ディアスワゴンのリコールについて

届出日：平成25年9月11日

平成25年9月11日、富士重工業株式会社にディアスワゴンを供給しておりますダイハツ工業株式会社より、国土交通省へ下記内容のリコールを届け出ました。

改善箇所説明図

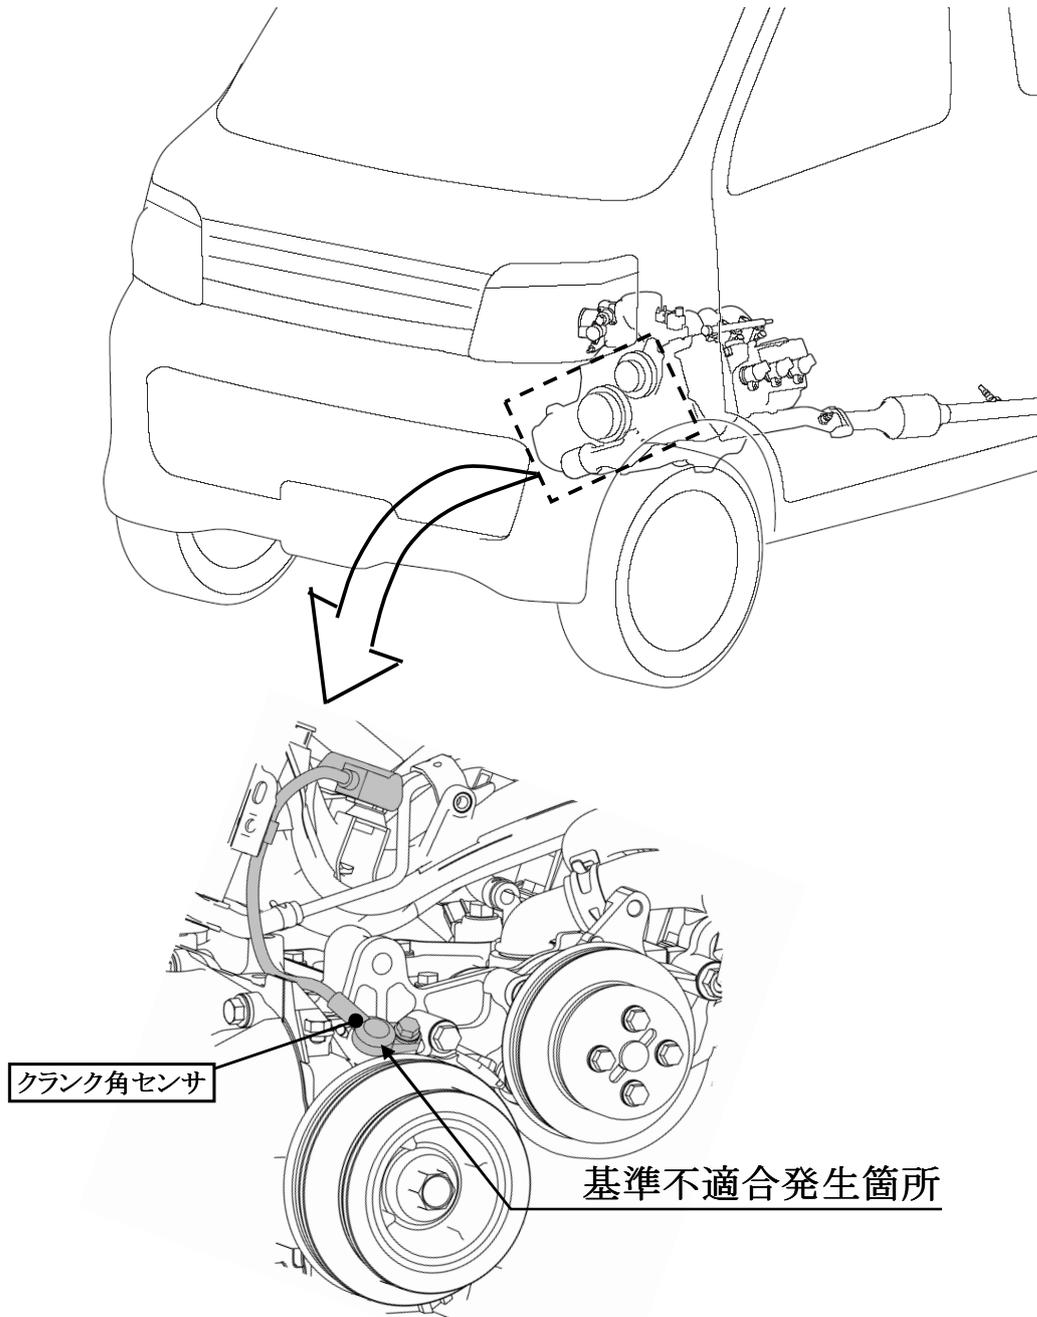
エンジンのクランク角センサにおいて、内部コイルの耐久性が不足しているため、低速ギア使用による全開加速走行など、エンジン回転数が高い運転を繰り返すと、クランク角センサに過大な振動が加わり当該コイルが断線する場合があります。そのため、走行中にエンジンが停止する、あるいは、エンジンが始動できなくなるおそれがある。

全車両、クランク角センサを対策品と交換する。

注: は交換部品を示す。

識別 : 運転者席ドアチェッカーのボデー取付け部下側に黄色ペイントを塗布する。
